Wettbewerb zu einem Obergerichtsgebäude in Bern.

Wir veröffentlichen hiermit das Gutachten des Preisgerichtes zu dem Wettbewerb für ein neues Obergerichtsgebäude in Bern und gleichzeitig die wesentlichen Ansichten, Schnitte und Grundrisse der mit dem I., II., III. und IV. Preis ausgezeichneteu Entwürfe.¹)

Bericht des Preisgerichts.

III. Preis. Motto: «Wahrheit». - Vers.: Yonner & Convert, Arch. in Neuenburg.

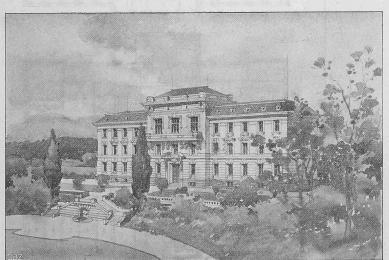
Nr. 41 mit dem Motto: «Wahrheit». Disposition mit voller Ausnützung der Südseite gut. Die Architektur in den Hauptmassen gut, aber zu nüchtern. Ein hohes Bernerdach würde das Ganze wesentlich verbessern.

II. Preis. Motto: «Mönch». — Verfasser: Ed. Joos, Architekt in Bern.

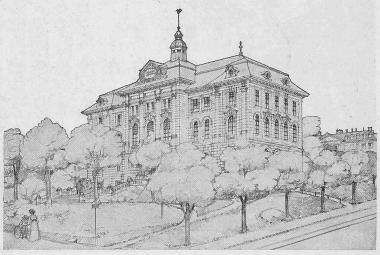
Nr. 28 mit dem Motto: «Mönch». Sehr sorgfältig studiertes Projekt, gute Grundrissdisposition. Fassadenarchitektur zu sehr verstückelt, könnte durch ruhigere, einfachere Gliederung nur gewinnen. Mittelmotiv im Dach und Türmchen überflüssig. Die Erhöhung des grossen Saales mit darüber liegender Abwartwohnung ist ein guter Gedanke, doch wäre noch näher zu studieren, wie in den Plänen die noch nicht gelöste Niveaudifferenz zwischen Korridor des zweiten Stocks und der Abwartwohnung auszugleichen sei.

I. Preis. Motto: «Nach alter Bernerart». - Verfasser: Bracher & Widmer, Architekten in Bern.

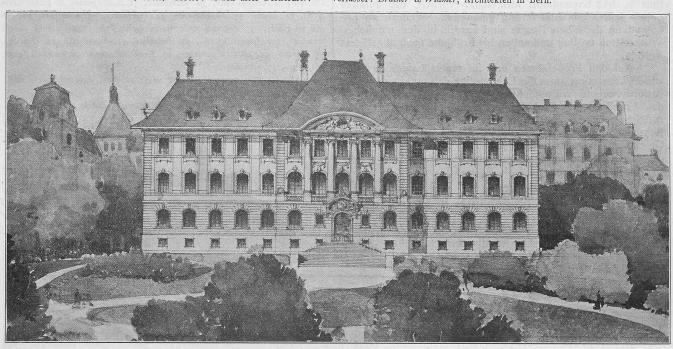
Nr. 7 mit dem Motto: «Nach alter Bernerart». Sehr klarer, einfacher Grundriss; mit Ausnahme einiger untergeordneter Lokale alle Räume nach Süden gelegen, mit den Sitzungssälen im Mittelbau.

Der Aufbau als sehr ruhige, wohlabgewogene Architektur durchgeführt; nur der Mittelbau durch vier Säulen mit grosser Bogenverdachung ausgezeichnet. Das Ganze mit einem kräftigen Ziegeldach bekrönt, dessen weitvorspringendes Gesims die im alten Bernercharakter gehaltene Fassade entsprechend abschliesst.

Die Höhe des grossen Saales mit 4m dürfte kaum genügen, auch wenn der Saal nach alt-schweizerischem Muster verhältnismässig niedrig sein darf; es wird etwelche Erhöhung für das ganze Stockwerk zu empfehlen sein.

In Rücksicht auf eine spätere Erweiterung sollte das Gebäude weiter nach Süden vorgerückt werden; ferner sollten die Endrisalite der Nordfassade wegbleiben.

Wettbewerb zu einem Obergerichtsgebäude in Bern. I. Preis. Motto: «Nach alter Bernerart». Verf.: Bracher & Widmer, Arch. in Bern.

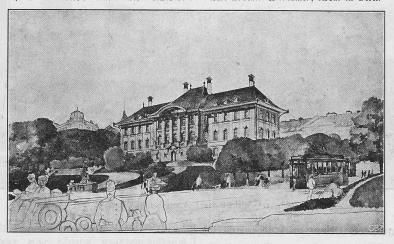
Das Preisgericht ist der Ansicht, dass die vorgesehene Summe bei normalen Fundierungsverhältnissen zur Ausführung dieses Projektes ausreicht, obschon die Berechnung nach den Programmbestimmungen etwelche Ueberschreitung ergibt.

IV. Preis. Motto: «Veritas». - Verf.: E. v. Wurstemberger und P. v. Rütti, Arch, in Bern.

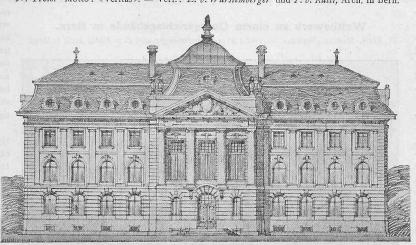
Nr. 35 mit dem Motto: «Veritas». Grundrissdisposition im ganzen gut, Eingangsvestibül zu gross. Spätere Vergrösserung gut vorbereitet.

Die Hauptfassade in Achsen und Gesamtproportion gut, dagegen im Detail etwas nüchtern.
